**AVIS RELATIF À LA PROTECTION
CONTRE LES EVENTUELS EFFETS NOCIFS ET NUISANCES
PROVOQUÉS PAR LES RAYONNEMENTS NON IONISANTS
GÉNÉRÉS PAR DES ANTENNES ÉMETTRICES STATIONNAIRES**

Commune : PEPINSTER - Exploitant : ORANGE

Référence exploitant : 607L1_1 / 32607L1_1 / 42607L1_1 / 52607L1_1

Rapport n° 3722 / 2023

Figure 1 : Vue en plan des lieux de séjour et des points de contrôle

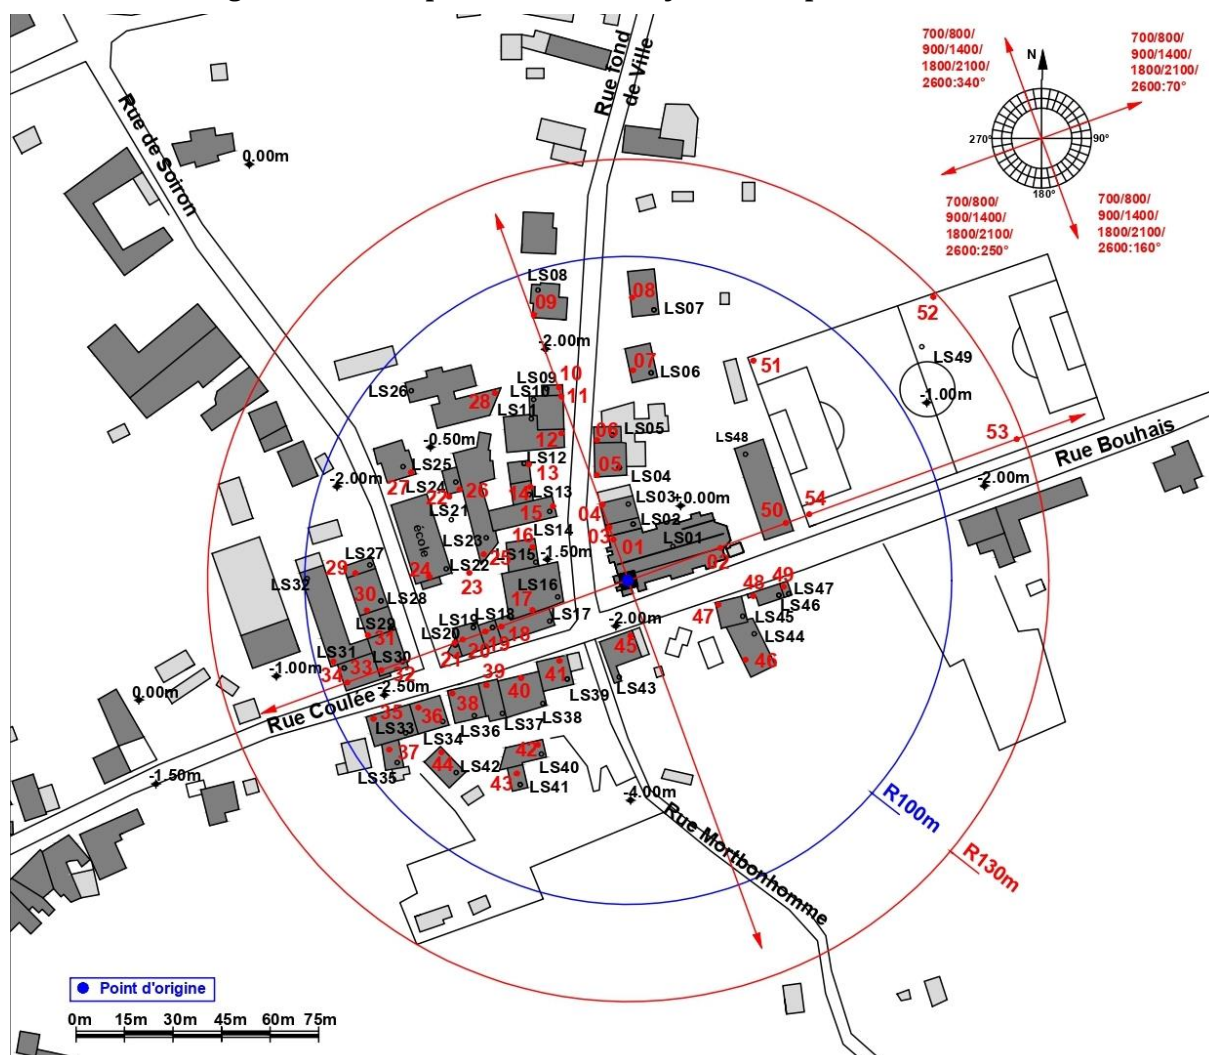
Les fréquences d'émission, la puissance rayonnée par chacune des antennes et leur gain permettent de déterminer le rayon de la zone à analyser. Tout dépassement de la limite par installation est exclu en dehors de cette zone. Le tableau 2 reprend les 35 LS² pour lesquels l'indice d'exposition est le plus élevé. Les différentes colonnes indiquent :

- le numéro du point de contrôle repris sur un des plans de la figure 1;
- le numéro du LS dans lequel se trouve le point de contrôle de la 1^{ère} colonne ;
- l'atténuation d'obstacle prise en compte pour le calcul de l'indice d'exposition dans le LS ;
- le résultat du calcul de l'indice d'exposition.

N° point de contrôle	LS	Atténuation (dB)	Indice d'exposition relatif à la limite par installation IE_i
32	LS30	3,0	0,336
31	LS29	3,0	0,326
30	LS28	3,0	0,313
36	LS34	3,0	0,305
53	LS49	0,0	0,302
35	LS33	3,0	0,285
44	LS42	3,0	0,265
34	LS32	3,0	0,253
8	LS07	3,0	0,250
52	LS49	0,0	0,227
9	LS08	3,0	0,213
27	LS25	3,0	0,212
7	LS06	3,0	0,196
28	LS26	3,0	0,187
38	LS36	3,0	0,176
33	LS31	3,0	0,153
51	LS49	0,0	0,147
37	LS35	3,0	0,125
20	LS19	3,0	0,119
29	LS27	3,0	0,097
54	LS49	0,0	0,089
39	LS37	3,0	0,086
42	LS40	3,0	0,083
12	LS11	3,0	0,075
5	LS04	3,0	0,069
43	LS41	3,0	0,068
24	LS22	3,0	0,066
21	LS20	3,0	0,061
4	LS03	3,0	0,060
18	LS17	3,0	0,059
23	LS21	0,0	0,053
11	LS10	3,0	0,051
50	LS48	3,0	0,050
22	LS21	0,0	0,048
40	LS38	3,0	0,047

En ce qui concerne les antennes de l'installation mentionnées dans le tableau 1, la distance maximale à laquelle la limite pourrait être atteinte, à l'extérieur, est égale à 74,7 m. S'il n'y a pas de LS à une distance inférieure, les antennes respectent forcément la limite d'immission.

Dans le cas des LS situés à l'intérieur des bâtiments, une atténuation d'obstacle est prise en compte et il en résulte que la distance maximale à laquelle la limite pourrait être atteinte se réduit à 52,9 m.

Figure 2 : Vue en plan des installations d'antennes dans un rayon de 300 mètres autour de l'installation faisant l'objet de la demande d'avis

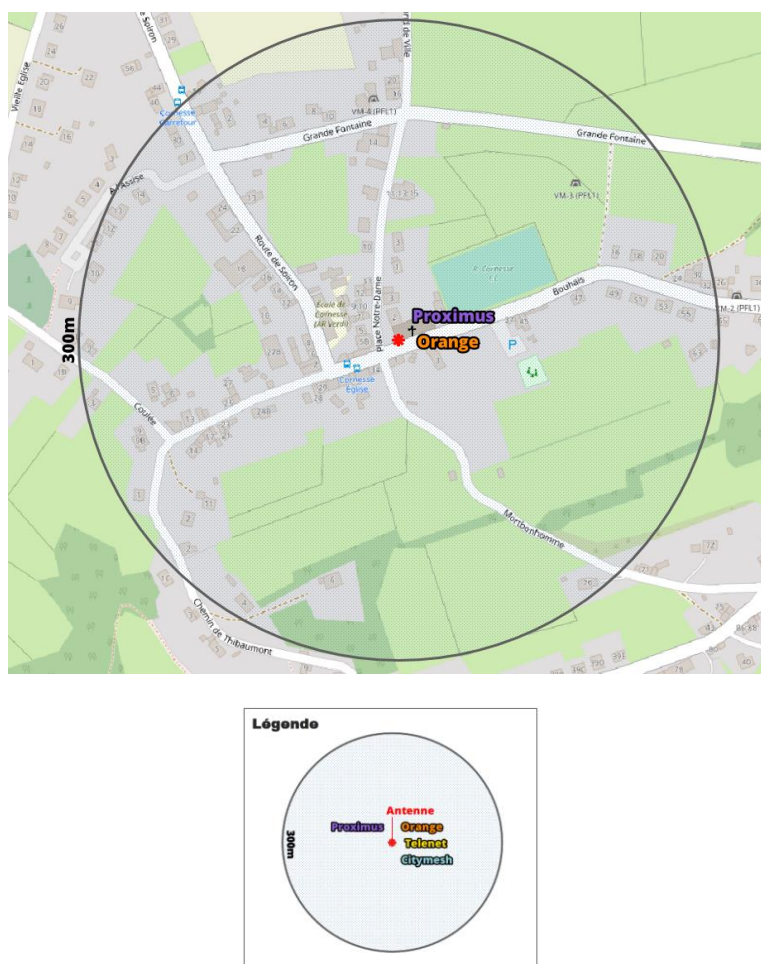
Le plan en projection verticale de la figure 2 indique la localisation des antennes actives éventuelles visées par le décret et situées dans un rayon de 300 mètres autour de l'installation référencée dans le paragraphe 2. Les données de localisation de ces antennes et les avis correspondant sont accessibles via le cadastre en ligne des antennes émettrices stationnaires⁶.

Compte tenu du nombre d'installations localisées dans la figure 2, il apparaît que l'intensité du rayonnement électromagnétique généré, dans les lieux de séjour situés à proximité de l'installation référencée dans le paragraphe 2, par l'ensemble des antennes émettrices stationnaires de l'ensemble des exploitants du même site d'antennes émettrices stationnaires respecte la limite fixée à l'article 4, § 2 du décret.
